GMINA NOWA DĘBA

RL.271.10.2022

Dotyczy: Budowa i renowacja kanalizacji sanitarnej w Nowej Dębie

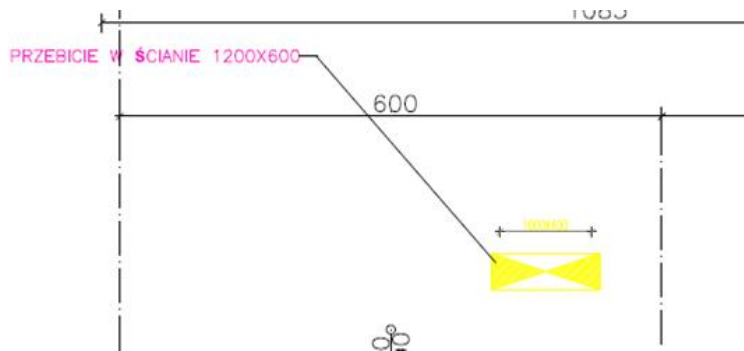
7. Proszę o informację do jakiej instalacji odnosi się przedstawiony element poniżej.

Błąd w druku nie istnieje w tym miejscu żadna instalacja.
